Uttalelse med innsigelse til begrenset høring av Bjuråga kraftverk i Hemnes kommune

Clemens Kraft AS har søkt om ny konsesjon for Bjuråga kraftverk i Hemnes kommune. Kraftverket fikk konsesjon 19.08.2013, men byggearbeidene ble ikke igangsatt innen byggefristen på fem år slik at konsesjonen utløp.

Figur 1 viser plassering av Bjuråga kraftverk og Bryggfjellelv kraftverk.

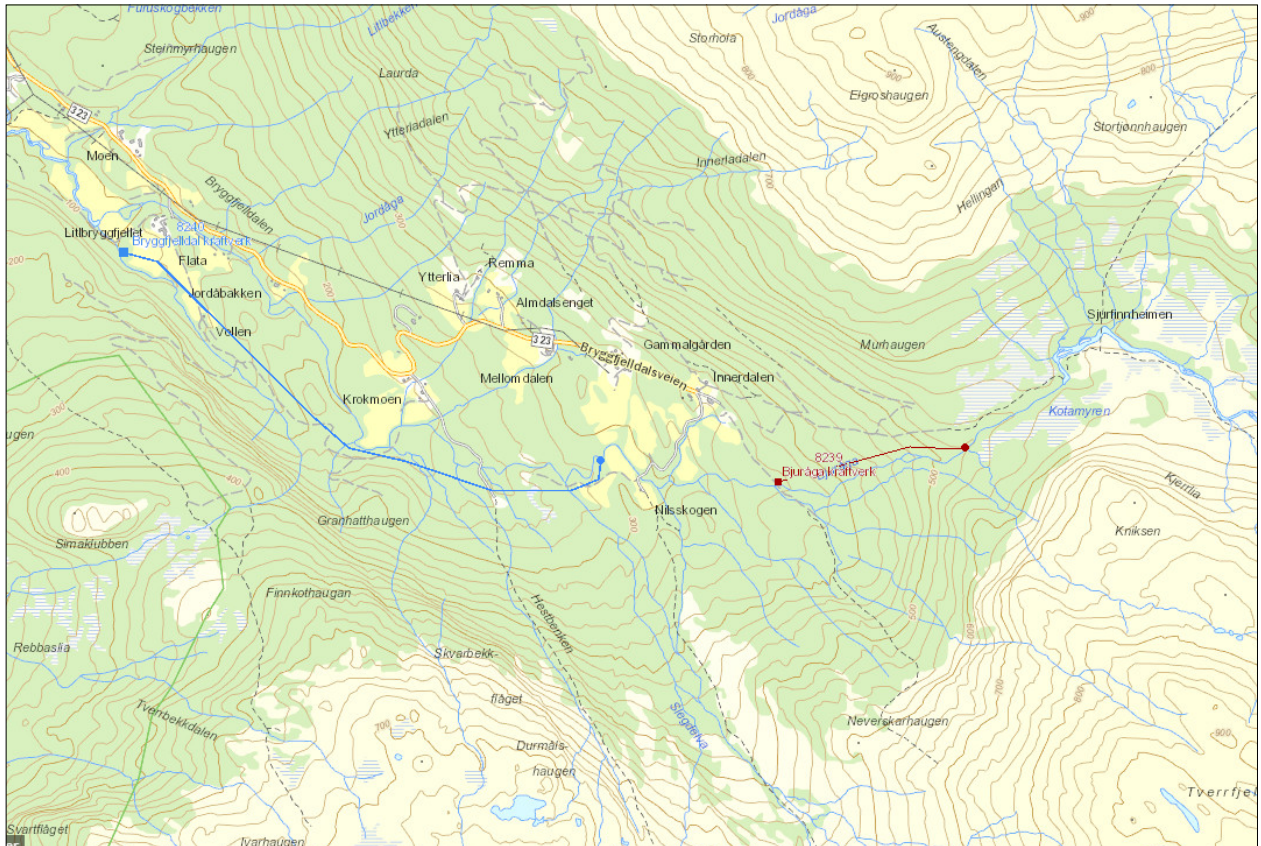
- 1. Av hensyn til reindriftas flyttlei, jfr. reindrifftslovens § 22, og samlet belastning for reindrifta i området, fremmer Fylkesmannen innsigelse til søknad om konsesjon for bygging av Bjuråga kraftverk. Innsigelsen fremmes med hjemmel i lov av 24.11.00 om vassdrag og grunnvann § 24 tredje ledd.**

I 2011 ble området i mindre grad brukt av reindrifta. For de nye driverne er området sentralt for drifta, som blir brukt primært som vårbeite og kalvingsland. Det blir også brukt som luftingsland (områder der reinen kan kjøle seg ned og unngå insekter på varme dager) og høstbeite. Områdets sentrale betydning kommer blant annet til syne gjennom at de har søkt om å få sette opp ei gjeterhytte ved Merraskardvatnet, knapt tre km unna prosjektet.

Hele området mellom Leirskarddalen og Bleikvatnet må ses i sammenheng. Det går flere flytt- og trekkleier gjennom og ved prosjektområdet som binder hele området sammen. Flyttleier har et særlig vern etter lov om reindrift § 22, og det er ikke lov å iverksette tiltak som hindrer bruk av flyttleiene.

Hemnes kommune er allerede sterkt påvirket av vannkraftutbygginger, og i nærområdet er konsesjonen til Bryggfjelldal kraftverk fornyet. Det er også en rekke andre kraftverk og overføringer i området Leirskardalen-Okstindan-Bryggfjelldalen-Bleikvatnet. Kraftanlegg med tilhørende infrastruktur påvirker reindrifta negativt, både direkte ved at de beslaglegger viktige arealer og indirekte ved at reinen unnviker disse områdene. Restarealene vil bli mer fragmentert, noe som er uheldig. Anleggsfasen vil gå over flere år og medfører at reinen ikke får beitero. Det kan i ytterste konsekvens medføre at distriktet ikke kan bruke de viktigste kalvingsområdene og vårbeitene i denne perioden.

Bjuråga kraftverk vil etter Fylkesmannens vurdering samlet sett få store negative konsekvenser for reindriftsinteressene i området. Kraftverket vil få negative konsekvenser for flyttlei, kalvingsområde og viktige lufterområder. Reindrifta er allerede påført betydelige negative konsekvenser i området, som følge av en rekke andre planlagte og realiserte utbygginger med tilhørende infrastruktur. Den samlede belastningen for reindrifta i området er stor, og dette må være en vesentlig faktor i vurderingen av om Bjuråga kraftverk skal få konsesjon eller ikke.
